CITROËN XM

Nr XM 372-00/2

DRIVAXLAR

UTVECKLING : DAMASKER PÅ DRIVAXLAR

Fig : B2FP00BD

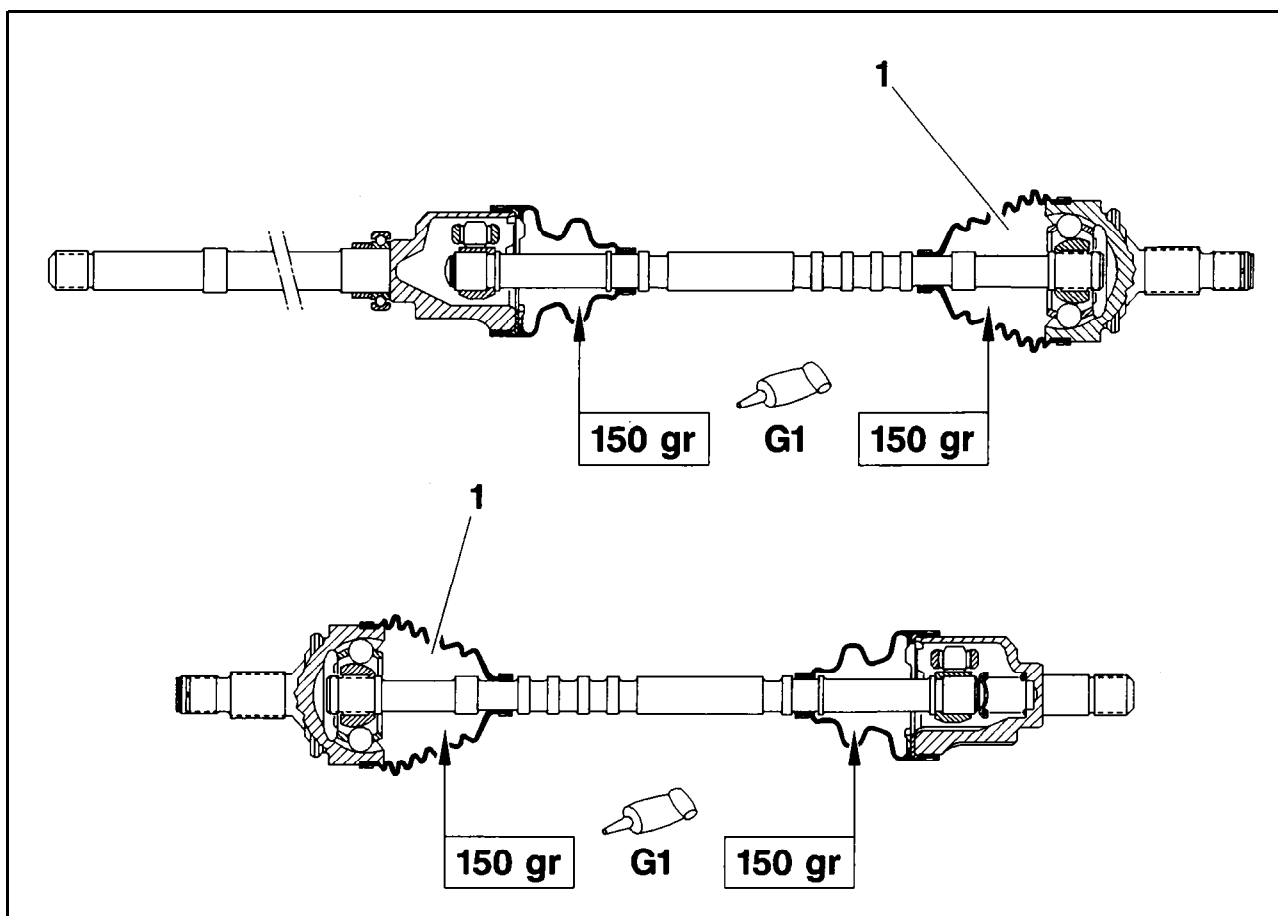
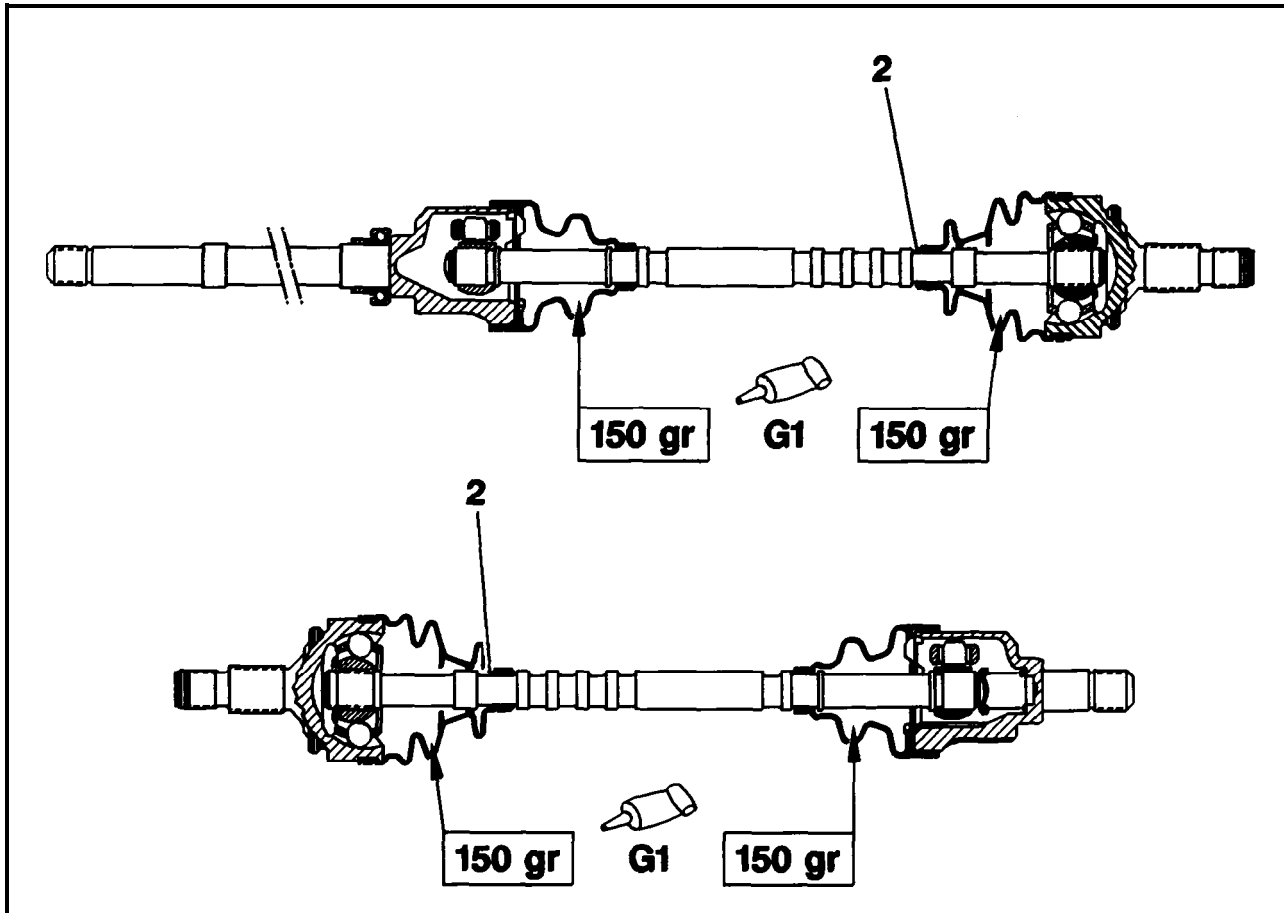
Ny montagesats : damasken (1) på hjulsidan är ändrad.

Tidigare montagesats.

Montering av en ny damask **på** drivaxel av **äldre** typ **är** möjlig. Detta **kräver att** man tar bort **urluftsringen** (2).

Fig : B2FP00DD

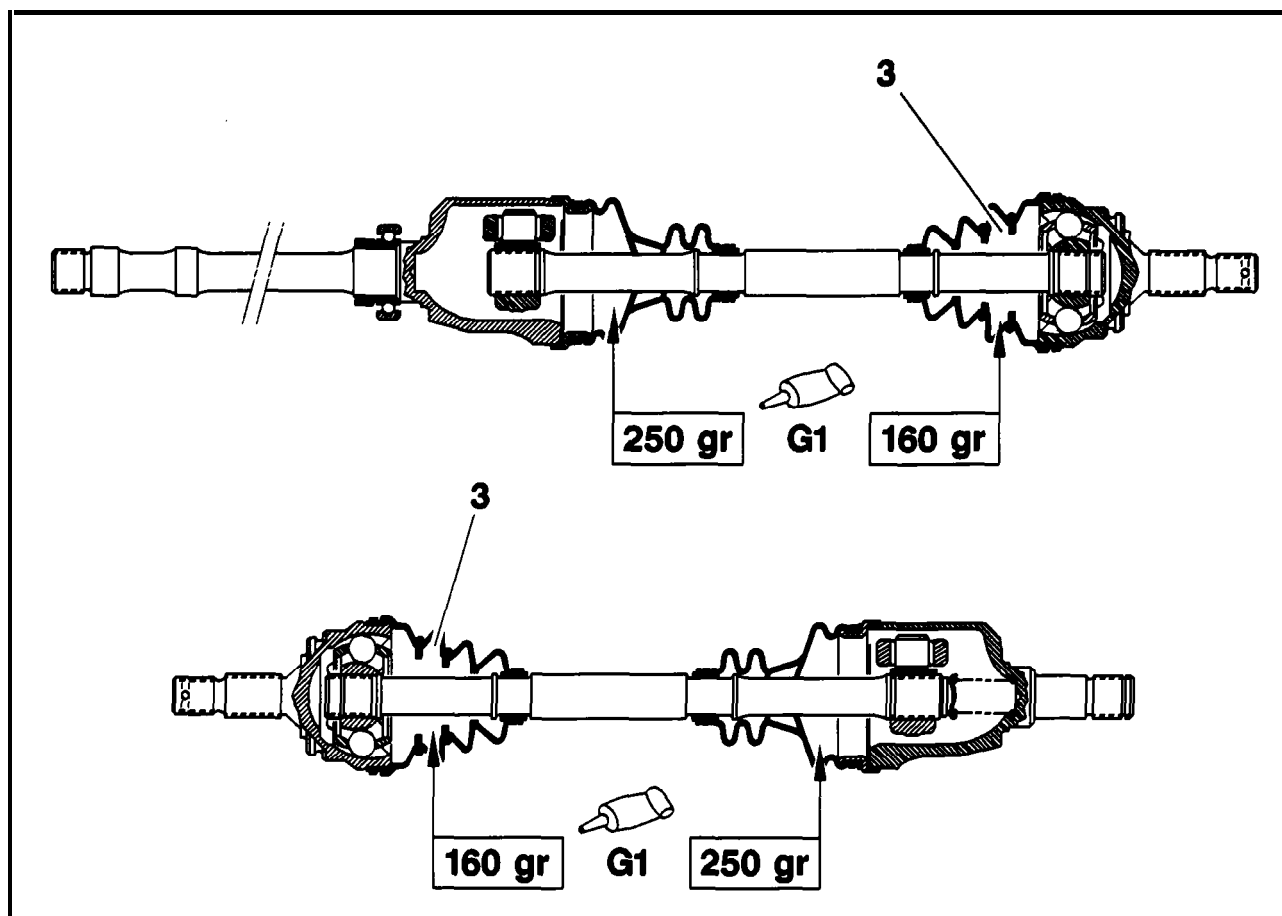
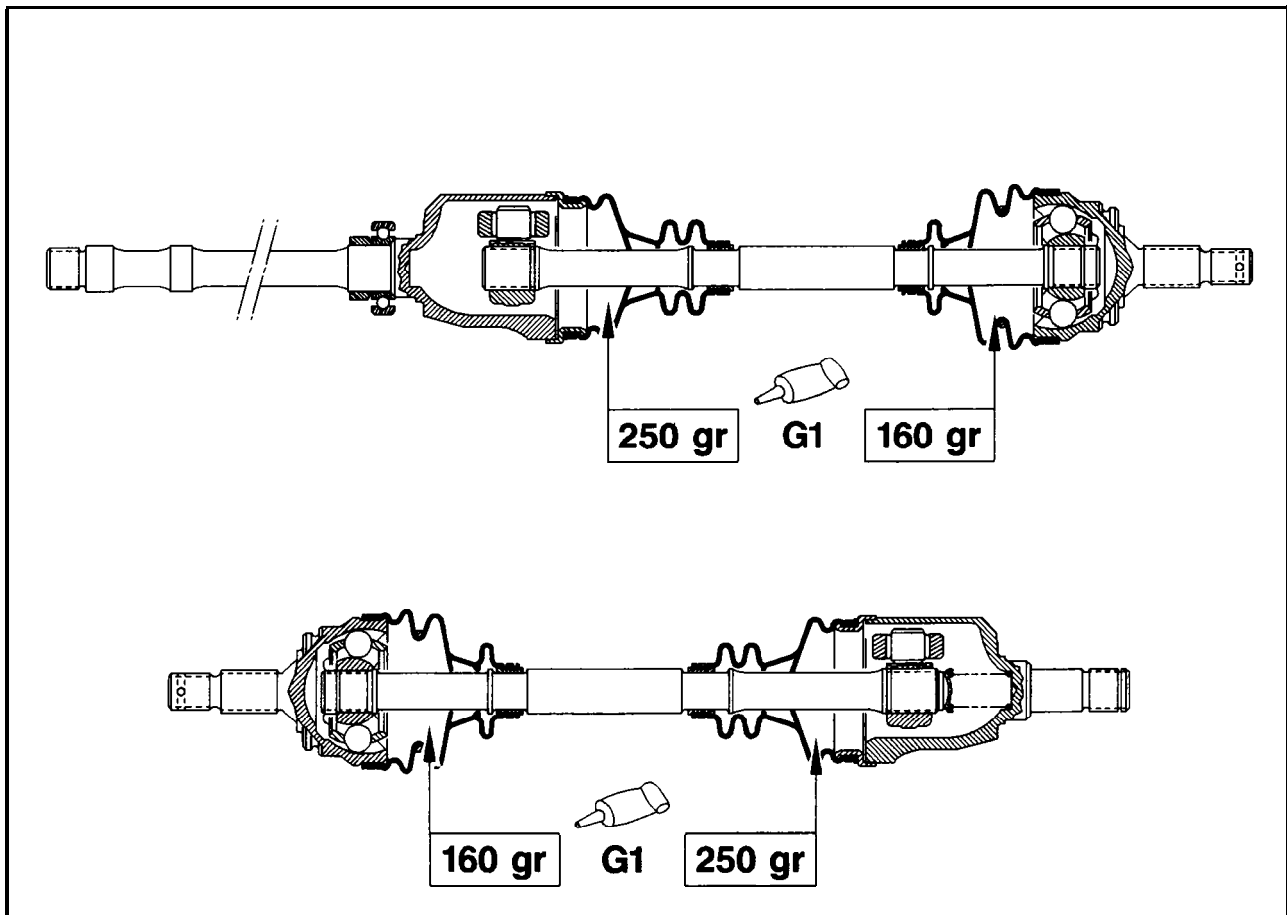
Ny montagesats : damasken (3) på hjulsidan är ändrad.

Den är utrustad med 2 gummiringar.

Tidigare montagesats.

Montering av en ny damask på drivaxel av äldre typ är möjlig.
